# KORREKTURBLATT

betrifft die ÖKL-Publikation:

**Merkblatt 24 Düngersammelanlagen für Wirtschaftsdünger**

**8. Auflage 2019, Kapitel 6 Düngerbehälter**

## **Ergänzender Hinweis auf Seite 9:**

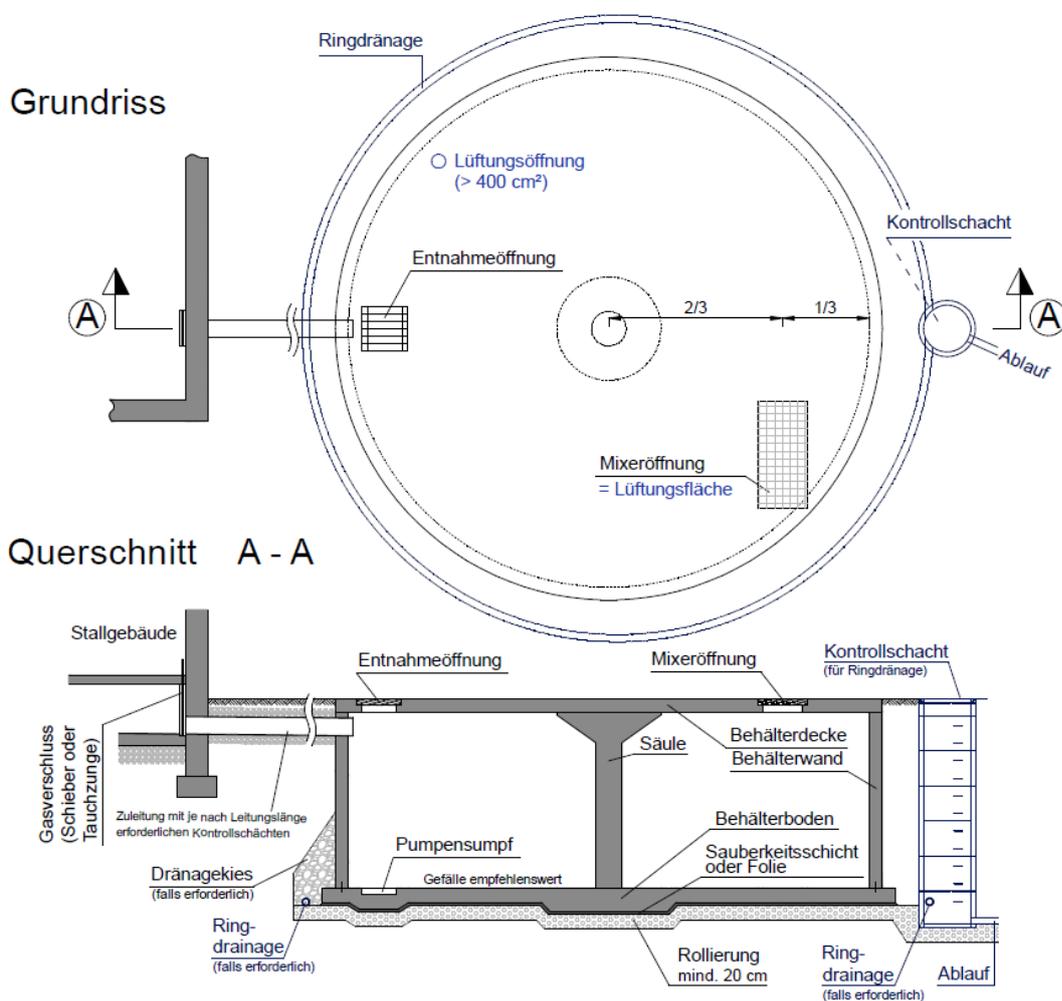
Gülle Keller, Umspülsysteme bzw. Slalomsysteme, bei denen die Gülle unterhalb des Stalles gelagert und meist regelmäßig bewegt bzw. umgespült wird, sind aus emissionstechnischer Sicht nicht mehr zu bauen.

Unter schwierigen Geländebedingungen kann der Neubau im Einzelfall dennoch sinnvoll sein.
